Az.: VI 1-G-061-k-06-2095#001 (1. Planänderung)
**Planfeststellungsbeschluss vom 31.01.2017 für den
Neubau der Ortsumgebung Bad Camberg mit den
Stadtteilen Erbach und Würges im Zuge der
Bundesstraße 8 von Bau-km 0-005 bis Bau-km 6+600**

Zusammenfassung 1. Planänderung

Planfeststellung für den Neubau der Ortsumgebung Bad Camberg mit den Stadtteilen Erbach und Würges im Zuge der Bundesstraße 8 von Str.-km 0+420 vom NK 5615009 bis Str.-km 0+083 vom NK 5715064

Planänderungsverfahren Nr. 1

1. Brückenbauwerk 1a (Bauwerksverzeichnis Nr. 900)

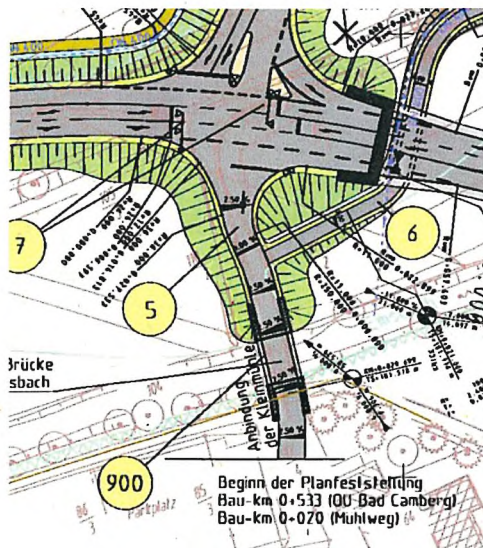
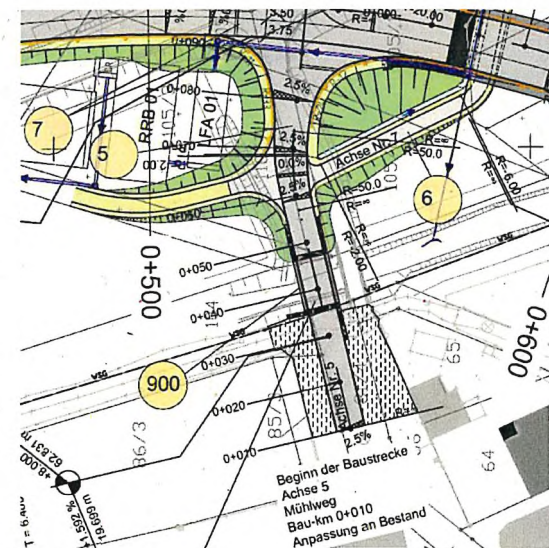
Gemäß Planfeststellung soll das Brückenbauwerk BW1a (Zufahrt zu Bürstenfabrik Weber) ersetzt werden, das Ersatzbauwerk sollte an der gleichen Stelle errichtet werden.

Da für die Bürstenfabrik keine alternative Zuwegung vorhanden ist, benötigt die planfestgestellte Lösung eine provisorische Zufahrt (Behelfsbrücke) während der Bauzeit.

Um die Ausführungskosten und Bauzeit zu sparen wird auf die provisorische Zufahrt mit Behelfsbrücke verzichtet: Der Ersatzneubau wird in der Nebenlage errichtet und angeschlossen.

2. Regenrückhaltebecken bei km 0+610 – 0+680 (BV Nr. 500)

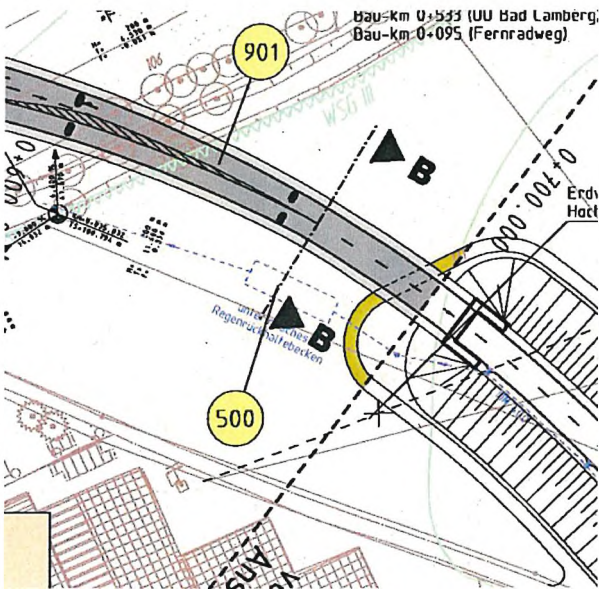
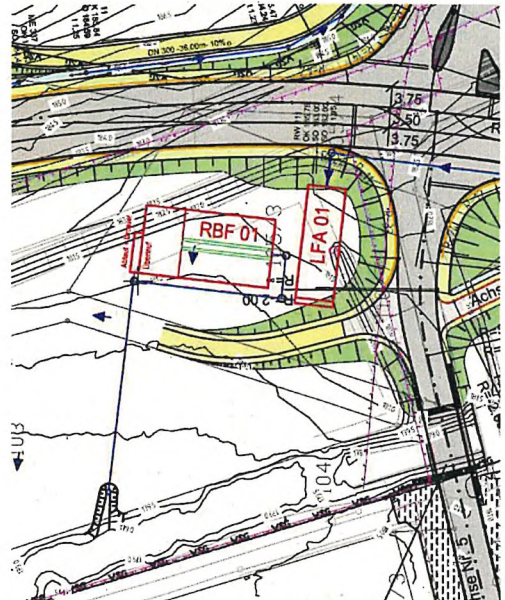
Mit der Erstellung der Ausführungsplanung wurde festgestellt, dass ein unterirdisches Regenrückhaltebecken in der bisher geplanten Lage technisch nicht ohne aufwändige Zusatzmaßnahmen (Pumpen) ausführbar ist. Der neu geplante Standort des Beckens liegt bei km 0+500. Die Verlegung des Beckens ermöglicht die Reinigung des Abwassers des Bauwerks Nr. 1.

3. Regenrückhaltebecken bei km 4+100 (BV Nr. 502)

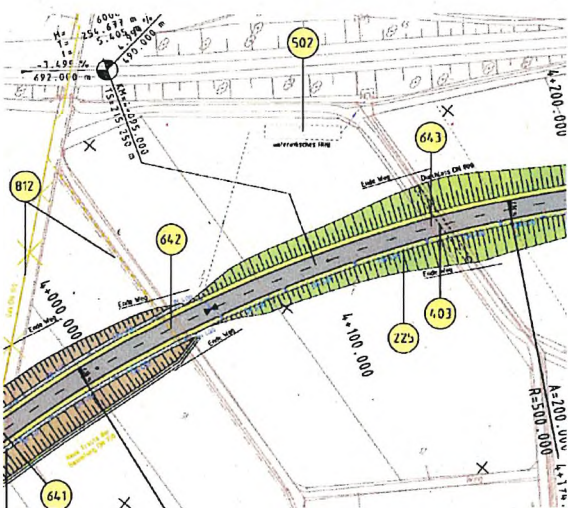
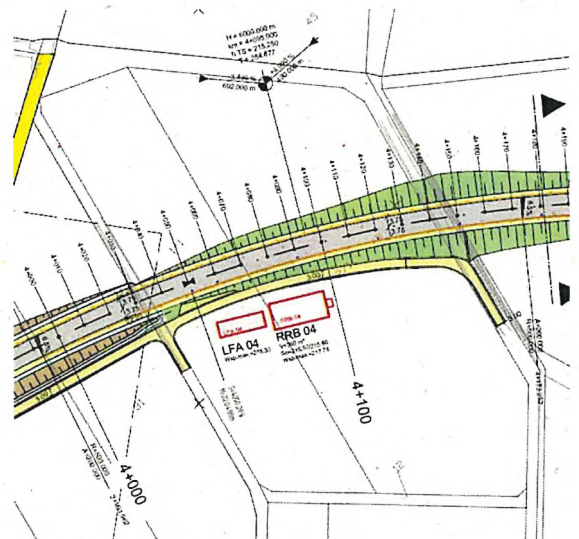
Mit der Erstellung der Ausführungsplanung wurde festgestellt, dass ein unterirdisches Regenrückhaltebecken an dieser Stelle technisch nicht ohne aufwändige Zusatzmaßnahmen (Pumpen) ausführbar ist. Der neu geplante Standort des Beckens liegt zwischen km 4+050 bis 4+100 westlich der B8. Die Einleitestelle in den Emsbach wird ebenfalls verlegt.

4. Landschaftspflegerische Aspekte

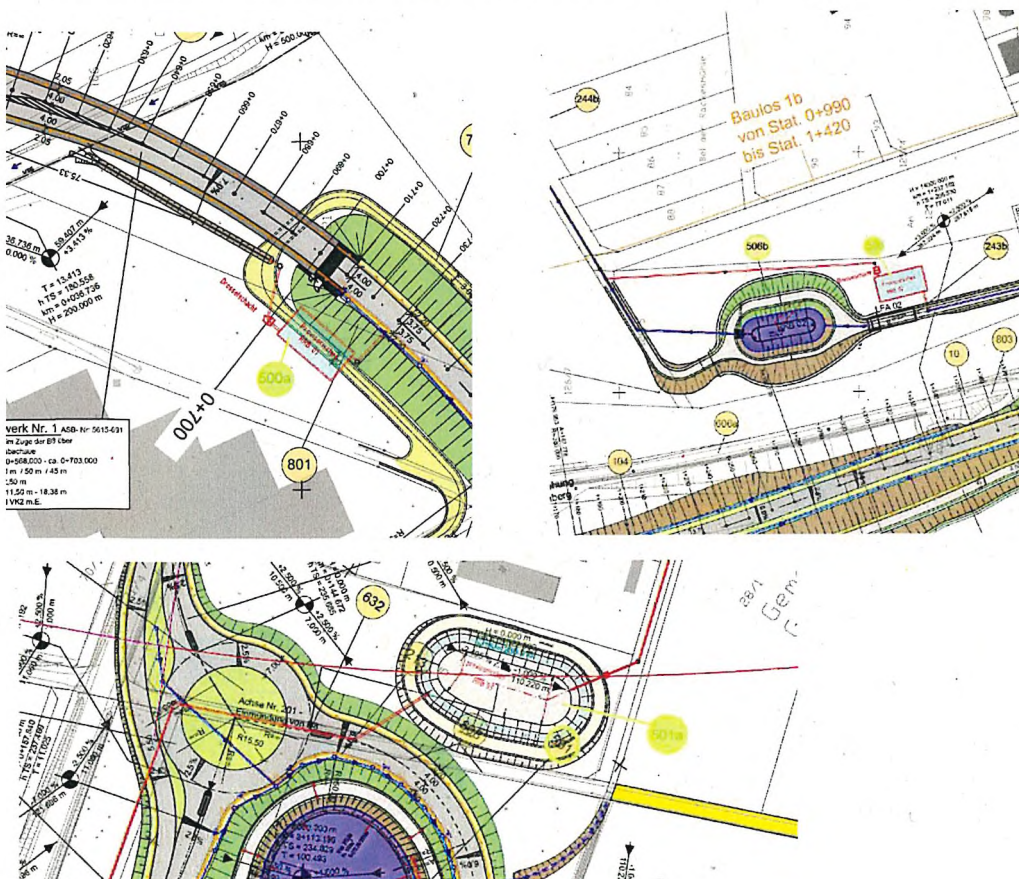
Da die aktuelle Rechtslage die Erfassung und Berücksichtigung der Haselmaus erforderlich macht, wurde diese 2022 kartiert. Die Ergebnisse der Kartierung zeigten auf, dass bereits planfestgestellte Eingriffe zu einer Beanspruchung des Habitats der Haselmaus führen würden. Um diese Beeinträchtigung zu kompensieren, wurden nun die Maßnahmen „C6 Habitataufwertung mit Nisthilfen“ und „C7 Habitatschaffung mit Neubepflanzung“ entwickelt.

Des Weiteren wurden Schutz- und Vermeidungsmaßnahmen zum Schutz der Umwelt auf die zusätzlich zu beanspruchenden Flächen ausgeweitet. Gleiches gilt für Maßnahmen, die der Kompensation der bauzeitigen Inanspruchnahme dieser Flächen dienen.

Die Berücksichtigung aller sich ergebenden umwelt- und naturschutzrechtlichen Belange, auf den zusätzlich zu beanspruchenden Flächen, wird in Form einer Anpassung des Landschaftspflegerischen Begleitplans (LBP) und des Artenschutzrechtlichen Fachbeitrags (ASB) dargestellt.
